Service Bulletin

BETR.
Carburateur
Dampafscheider

B 18 KP(D)

Aanpassingen aan carburateur en dampafscheider

23 214

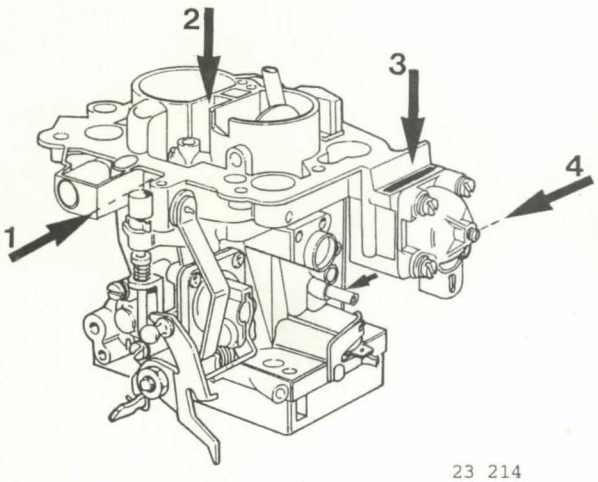
A Sproeierbezetting gewijzigd

Om het rijgedrag onder 2.000 omw/min te verbeteren is de sproeierbezetting gewijzigd:

- Sproeier 1 (stationairsproeier) is vergroot naar 46
- Sproeier 2 (hoofdsproeier) is vergroot naar 100.

Deze wijzigingen zijn ingegaan bij chassisnummer 440-05333; reeds gemodificeerde carburateurs zijn herkenbaar aan een groene streep bij (3) en/of een sticker met code "A2" bij (4).
Pas de sproeierbezetting aan indien zich problemen voordoen met het rijgedrag onder 2.000 omw/min. Markeer dan de carburateur met een groene streep bij (3).

23 215

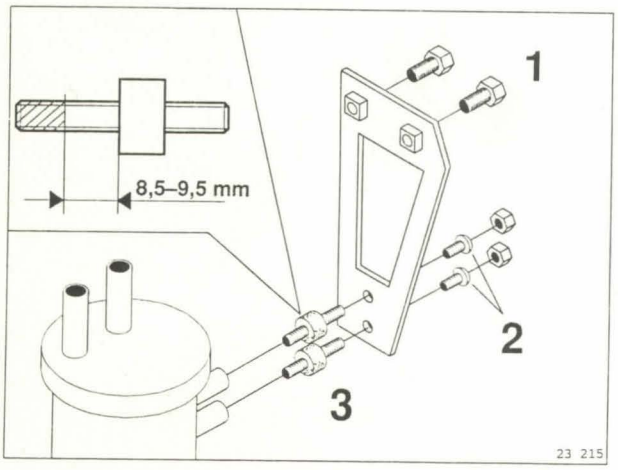
B Steun dampafscheider aangepast

In bepaalde omstandigheden kan een, van het motortoerental afhankelijk tikkend geluid hoorbaar zijn.
Om dit geluid te elimineren wordt de dampafscheider vanaf chassisnummer 023156 op een andere steun gemonteerd.
Indien bovengenoemd probleem zich voordoet kan de bevestiging van de dampafscheider (onderdeelnummer 3417052-2) als volgt gewijzigd worden:

Bevestiging dampafscheider aanpassen

Belangrijk: Neem de brandstofleidingen niet los!
Verwijder de bouten (1).
Verwijder de schroeven (2).
Kort het langste draadgedeelte van dempers (3) in tot 8,5-9,5 mm.
Monteer de dempers met de afgezaagde zijde in de dampafscheider.
Breng dampafscheider op de steun aan in de auto.
Buig zonodig de steun om ervoor te zorgen dat hij het hitteschild niet raakt.
